Bartscher	Elektro-Griddleplatte mit Stahlplatte Artikel-Nr.: 296510, 296511	Explosionszeichnung 21.04.2016	Seite 1/2

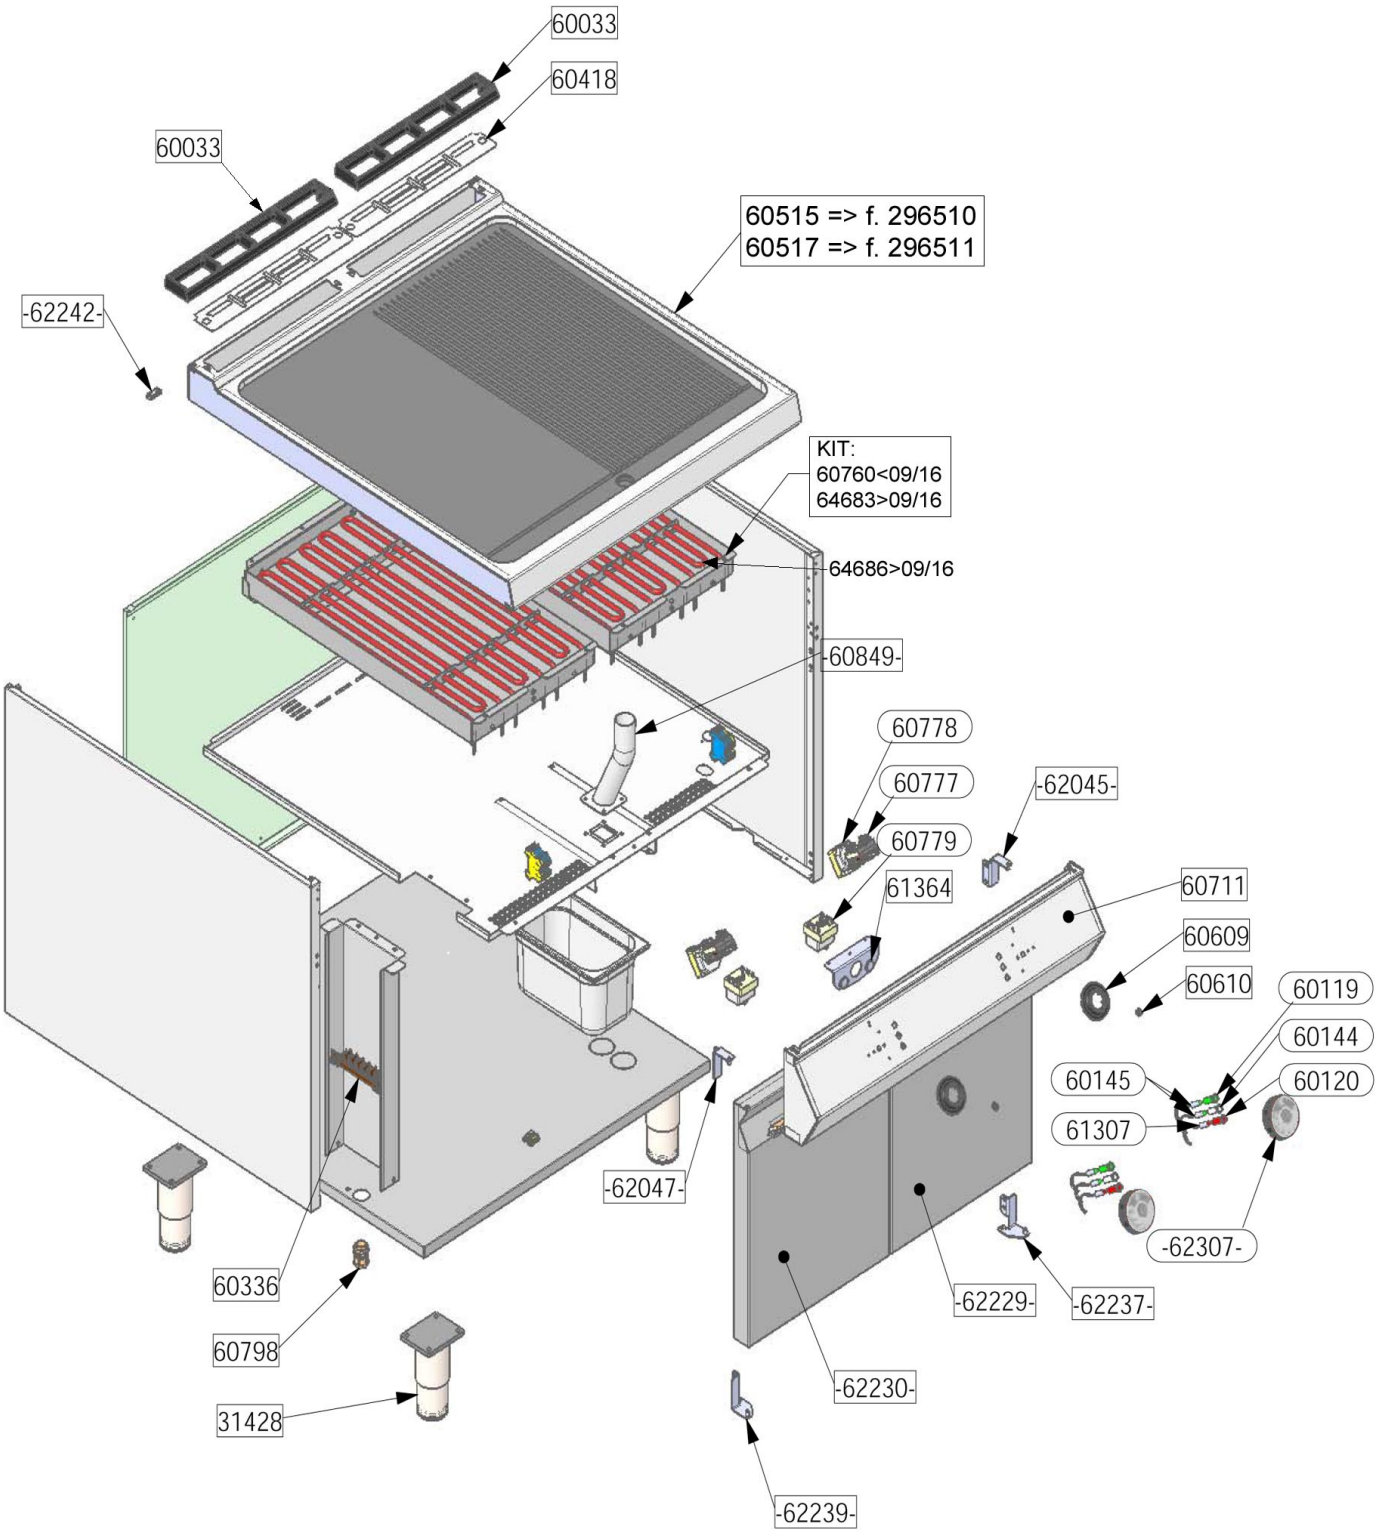
***	Der Fuß ist nicht mehr lieferbar. Der neue Fuß E040308 kann verwendet werden,		
	beachten Sie jedoch die unterschiedlichen Höhen. Je nach verwendeter Fußhöhe müssen		
	ggf. alle Füße des Geräts getauscht werden.		
	The old foot is no longer available. The new foot E040308 can be used,		
	but please note the different heights. Depending on the used height of the foot,		
	it may be necessary to replace all feet of the device.
